Gutachten

Technische Beurteilung des Projektes einer Kohlenmonoxidleitung von Köln nach Krefeld

überarbeitete Fassung vom 15.Mai 2007
HASENWINKELERSTR.15 • 44879 BOCHUM PHONE: 0234 492777

Abb.4 Berechnung der Immissionswerte durch Emissionen einer Ventilstation

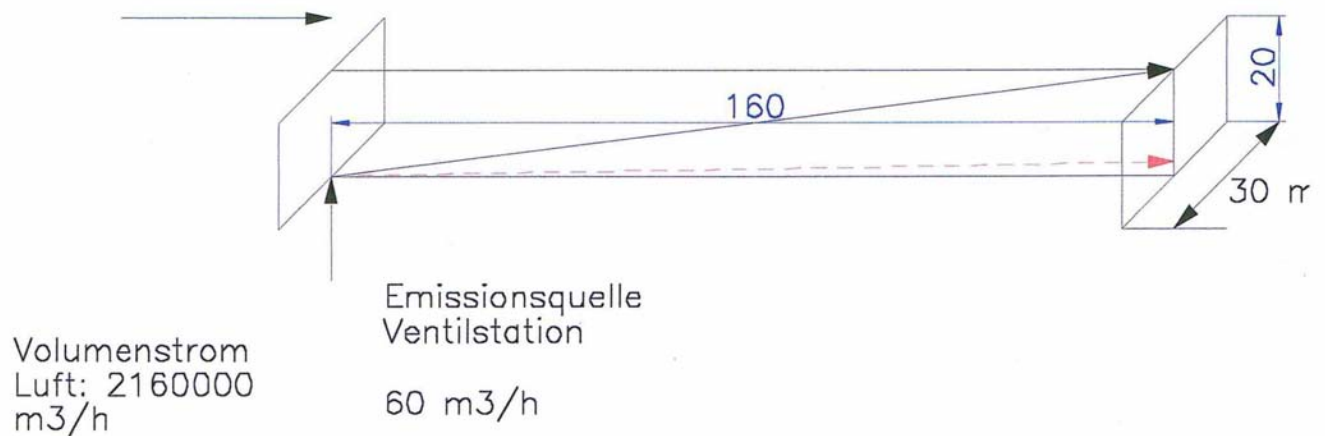
Der Abb. 3 konnte entnommen werden, dass im Falle der Schieberstation 5 bereits in 150 m Entfernung die Bebauung vorliegt. Es soll geprüft werden, ob Bewohner dieser Bebauung gefährdet sind. Gemäß der Ausbreitungsrechnung im Gutachten / 3 / könnte sich in der genannten Entfernung höchstens eine Konzentration von 10 ppm einstellen. Eine eigene Rechnung basiert auf der Skizze Abb.4. Eine Ventilstation emittiert die detektierbare Menge von 60 m³/h. Der Abstand zur Bebauung ist 160 m. Die windbeaufschlagte Wand habe eine Breite von 30 und eine Höhe von 20 m. Die Windgeschwindigkeit beträgt 1m/s. Der laminare Luftvolumenstrom, der durch die Fläche 30*20 m² strömt macht 216000 m³/h aus. Bei vollkommener Vermischung der Luft mit dem CO ergibt sich so an der Hauswand eine Konzentration von 28 ppm. Die Emission erreicht die Hauswand in 160 s.

Die Frage aber ist, ob tatsächlich eine absolute Vermischung angenommen werden kann. Wird die Gas in Gas (hier Luft) - Diffusion betrachtet, so beträgt für CO in Luft der Diffusionskoeffizient ca. 0,15 cm²/s, bei einer Grenzschicht von z.B. 10 cm ist die Diffusionsgeschwindigkeit 0,015 cm/s. Gemäß Lehrbuch (Ulich-Jost, Lehrbuch der physikalischen Chemie) „beträgt die Eindringtiefe bei der Gasdiffusion nur wenige mm oder cm pro Sekunde“. Bei den obigen Angaben wird in einer Zeit von 160 s lediglich ein Weg von 2,4 cm in vertikaler Richtung und nicht die oben benannten 20 m erreicht. Das bedeutet, dass im Bereich der Wand jeder Konzentrationswert, auch toxische, in kürzester Zeit erreicht werden können. Die Leckerkennungszeiten wurden mit ca. 15 min. angegeben. Wird unterstellt, dass die Leckortung auch in 15 min. möglich ist, könnte nach ca. einer halben Stunde nach Auftreten des Lecks die Feuerwehr eintreffen. Das dürfte auch noch rechtzeitig sein bei der oben berechneten Konzentration von 28 ppm, die sich bei vollkommener Vermischung ergibt. Es wurde aber gezeigt, dass sich aber auch toxische Werte einstellen können z.B. über 150 ppm, bei denen die Zeit von einer halben Stunde schon zu lang sein dürfte. Außerdem sei nochmals auf die obigen Bedenken bei den Systemen Leckerkennung und Ortung hingewiesen.

Das Ergebnis der Rechnung gemäß Abb. 4 ergibt, dass sich bei angenommener totaler Vermischung an der Hauswand in 160 m ein Immissionswert von 28 ppm einstellt. Wahrscheinlich ist aber, dass sich wegen der geringen Diffusionsgeschwindigkeiten auch toxische Werte an der Hauswand z.B. von über 150 ppm einstellen können (s. roter gestrichelter Pfeil). Es ist sogar zu vermuten, dass sich auch Konzentrationen oberhalb der unteren Explosionsgrenze also oberhalb von 12,5 Vol % ergeben können.

Abb.5 Aufbau einer Ventilstation

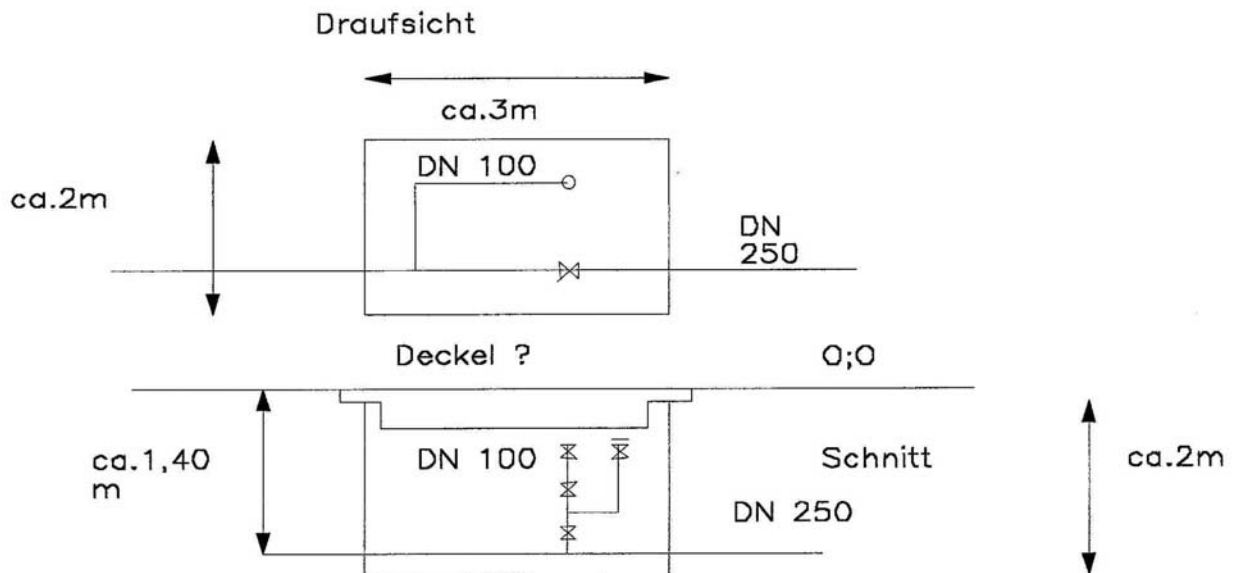
Die Ventilstation besteht aus einem begehbaren Schacht der Fläche 2 * 3 m (s. Draufsicht) und hat eine Teufe von 2 m. Die Fernleitung DN 250 ist waagrecht durch diesen Schacht in einer Teufe von ca. 150 mm verlegt. Der elektr. betriebene Kugelhahn (Schnellschlussventil an einer Stelle benannt) ist in der Draufsicht dargestellt. Angeschweißt ist eine Leitung DN 100 mit 4 Handventilen, die im Schnitt dargestellt sind. Sie dient der Druckmessung. Sie wird im Schacht senkrecht, und zum Teil horizontal zur besseren manuellen Bedienung geführt. Abgedeckt ist der Schacht mit einem nicht

beschriebenen Deckel, der luftdurchlässig ausgeführt sein dürfte. Der Deckel ist gemäß Bauantrag mit Schotter abgedeckt und ist so visuell nicht erkennbar. Der Ex- Bereich ist mit 3 m um Umkreis des Schachtes festgelegt. Der neben der Ventilstation angeordnete Messcontainer dürfte danach nicht im Ex- Bereich liegen. Gemäß R- und I Schema gibt die Ventilstation ein Druck-Signal, das zur Betriebszentrale Dormagen gesendet wird. Dormagen kann ein Signal zur Ventilstation senden, das das Hauptventil schließt bzw. öffnet. Weitere Funktionen sind nicht aufgeführt, so dass angenommen werden muß, dass CO - Sensoren nicht vorgesehen sind. So ist eine früh- zeitige Alarmierung nicht möglich, lediglich über das Leckerkennungssystem können Maßnahmen eingeleitet werden. Während die Leitung mit einem Ortungssystem ausgestattet ist, fehlt dieses im Bereich der Ventilstationen.

Auf diese Möglichkeit wurde oben schon eingegangen. Denkbar wäre ein Angriff per Molotov-Cocktail von außerhalb des Absperrzaunes. Brennendes Benzin könnte in den Schacht gelangen und die Anlage gefährden. Zusätzlich besteht die Gefahr, dass der Schachtdeckel abgenommen wird und die für die manuellen Bedienung vorgesehenen Ventile verstellt oder das Abblaseventil (Ventil oben rechts im Schnitt) sogar geöffnet wird.
